東京電力ホールディングス株式会社

2022年度 柏崎刈羽原子力発電所緊急時演習における課題抽出について

2022年度KK訓練課題対応資料

[訓練時の書画説明抜粋（一例）]

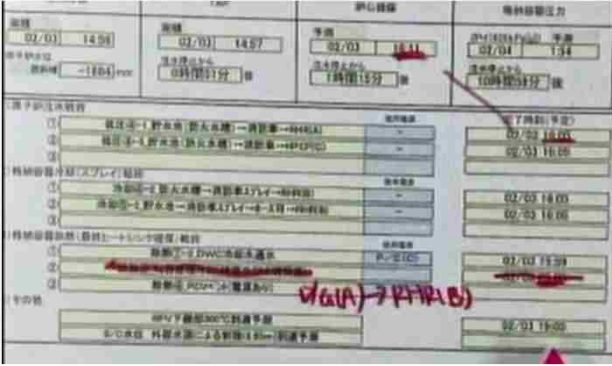
■ ERC内で配布したCOP資料には記載の無い最新の情報を「手書き修正」を行い説明を実施した。
 ⇒最新の情報を伝えるために「手書き修正」を用いることは有効な手段ではあるが、COP資料に最新の情報が記載してある状態が望ましいため、情報伝達・反映の習熟を引き続き行う。

※MUWC使用不可という最新の情報に基づき、新たなRPV冷却戦術を3の矢まで「手書き修正」で説明した。
